Добавление 47 — Правила № 48 ООН

Пересмотр 14 — Поправка 1

Дополнение 1 к поправкам серии 08 — Дата вступления в силу: 4 января 2023 года

Единообразные предписания, касающиеся официального утверждения транспортных средств в отношении установки устройств освещения и световой сигнализации

Приложение 1, пункт 9.22 изменить следующим образом:

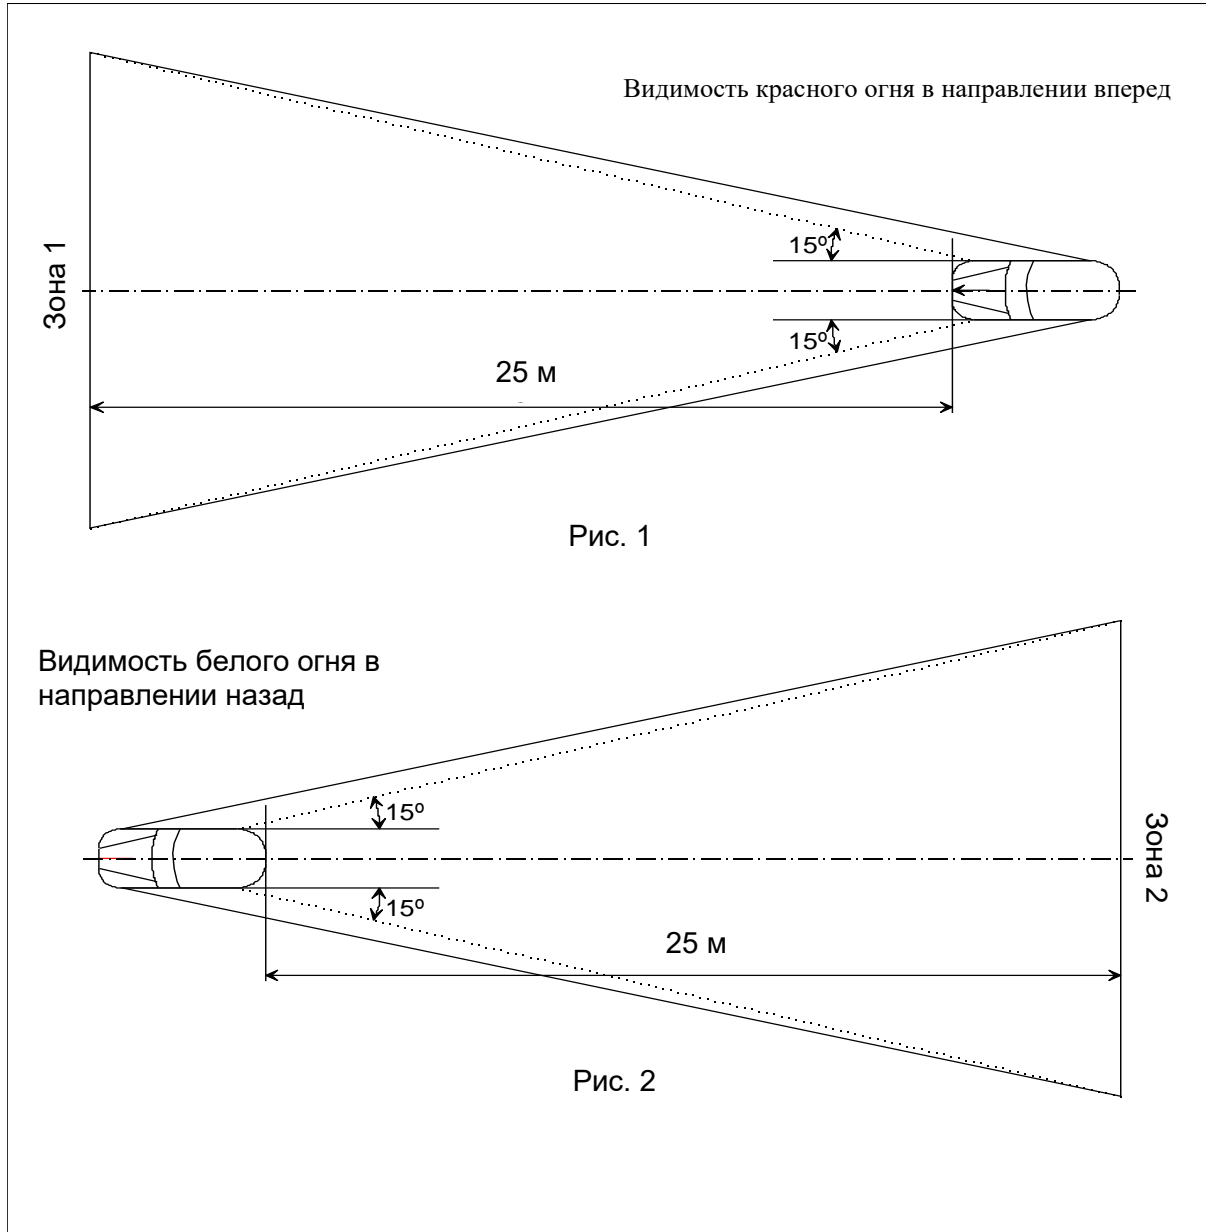
| «9.22 | Адаптивная система переднего освещения (АСПО): | да/нет ² |
| 9.22.1 | Дальний свет АЛДС | да/нет ² |
| 9.22.1.1 | Дальний свет АЛДС + проекция в помощь водителю | да/нет ² ». |

«Приложение 4

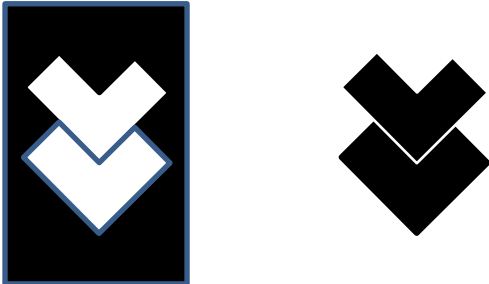
Приложение 4 изменить следующим образом:

Зоны 1 и 2, просматриваемые глазом наблюдателя, в их соответствующих плоскостях ограничиваются:

- по высоте — двумя горизонтальными плоскостями соответственно на расстоянии 1 м и 2,2 м над уровнем грунта;
- по ширине — двумя вертикальными плоскостями, проведенными в направлении вперед и назад и расходящимися от продольной средней плоскости транспортного средства под углом 15°. Эти плоскости должны проходить через точку или точки соприкосновения с вертикальными плоскостями, параллельными продольной средней плоскости транспортного средства и ограничивающими его габаритную ширину; если имеется несколько точек

соприкосновения, то крайняя передняя точка должна находиться на передней плоскости, а крайняя задняя — на задней плоскости».
